訂正のお願い

2009.4 株式会社自研センター

*No.J-469 ミツビシ パジェロ(ロング) 2007年4月(V93W・97W系) を下記の通り訂正いたします。

P.18 B040 ヘッドランプキット脱着または取替

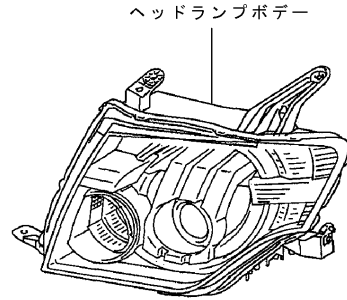
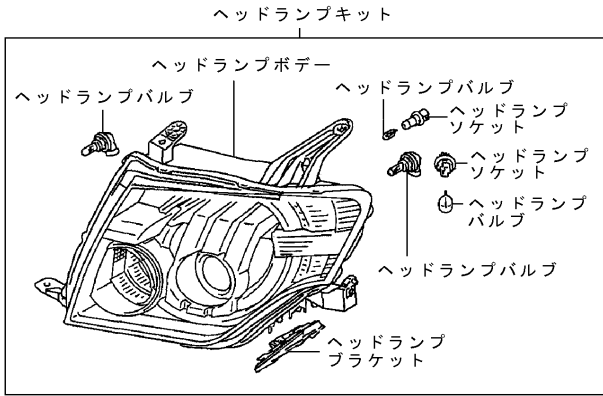
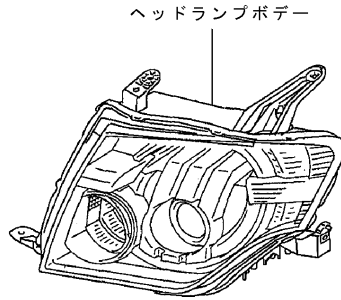
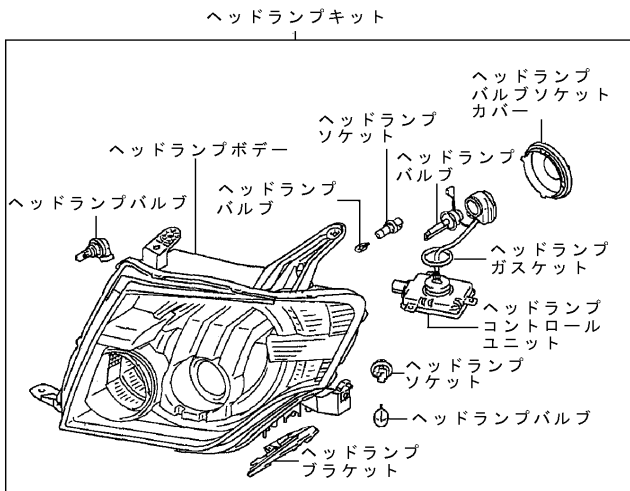
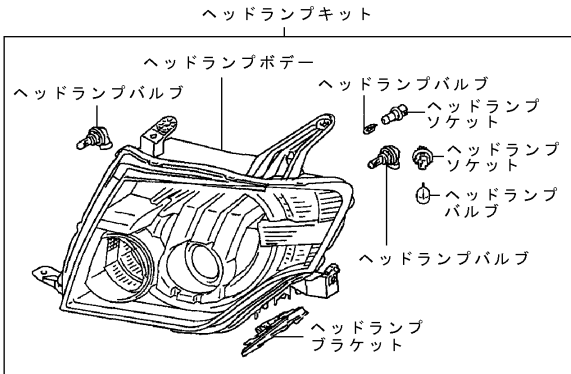
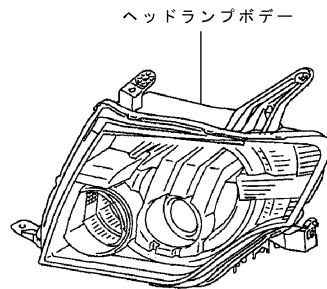
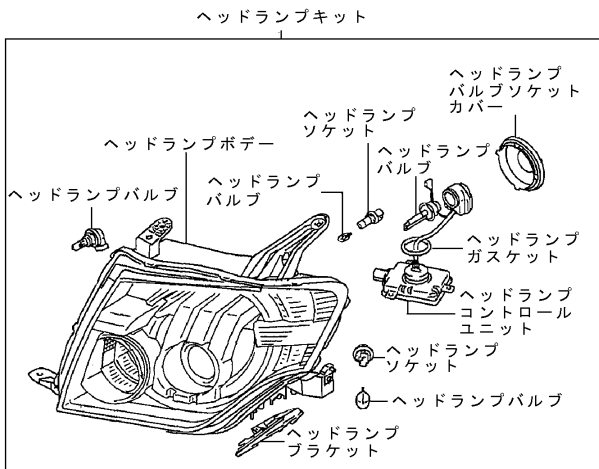
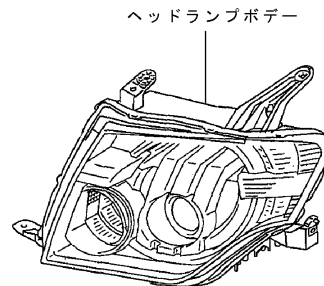
指数テーブル欄イラスト欄に追加訂正があったため、差し替え願います。

B040 ヘッドランプキット脱着または取替		片(両)側
片側	0.30	取外し状態
両側	0.40	・フロントバンパフェスキット ・シエタグリル
(含) 作業および部品の脱着または取替		
ヘッドランプボデー取替		・付属品 ・焦点調整
片側		[除] 作業および部品の脱着または取替
	0.40	
ディスチャージ	0.50	「備考」 ヘッドランプボデー取替とはバルブ類を再使用しヘッドランプボデーを取替る作業。
両側		「補修用ヘッドランプブラケットAssy取替」の指数はヘッドランプブラケットAssyが損傷した場合、ヘッドランプキットを取外した後に行う補修用ヘッドランプブラケットAssy 1個を取替る作業。
	0.50	
ディスチャージ	0.70	
補修用ヘッドランプブラケットAssy取替	0.30増

P.99 ボデー寸法図

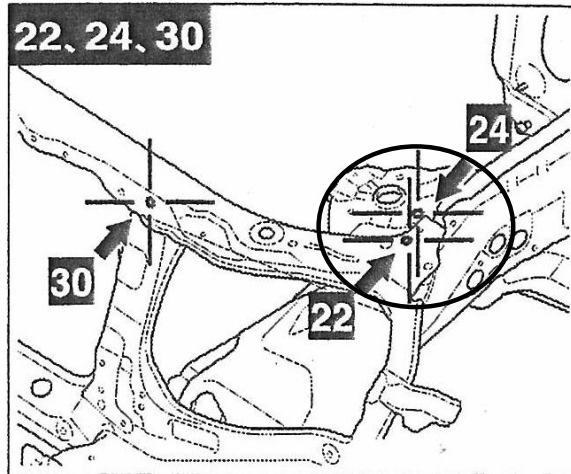
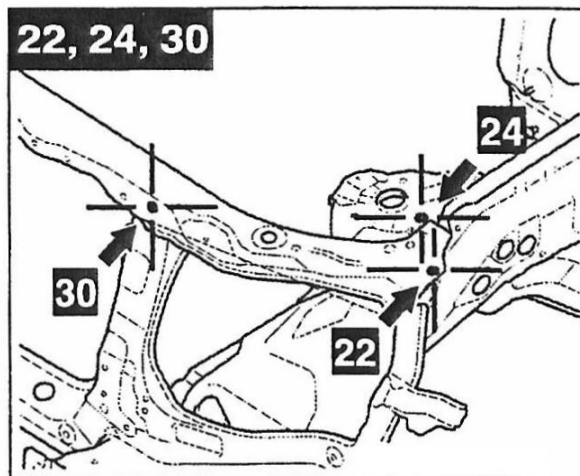
測定基準点「22、24、30」のイラストに誤りが有ったため、差し替え願います。

P.110 ボデー寸法図 エンジンルーム

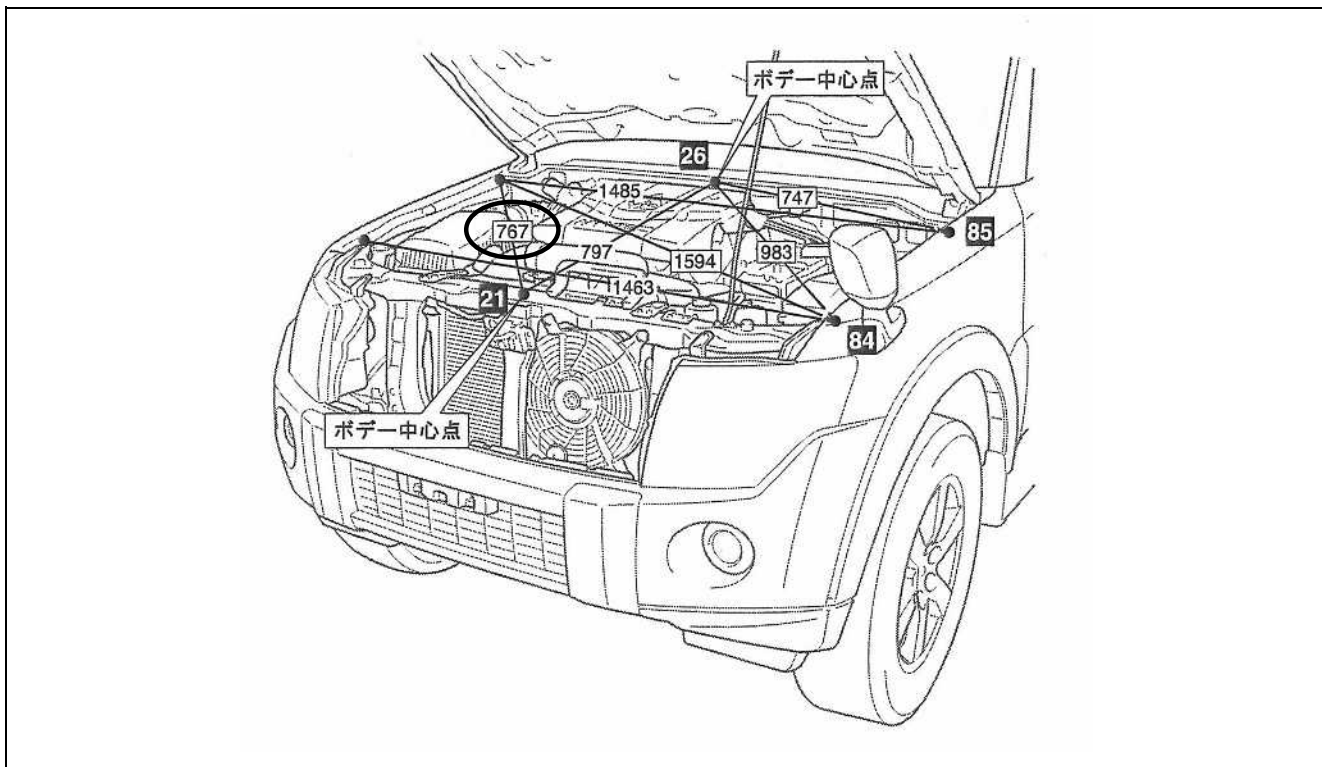
上部イラストに記載されている寸法の一部に追加があったため、差し替え願います。
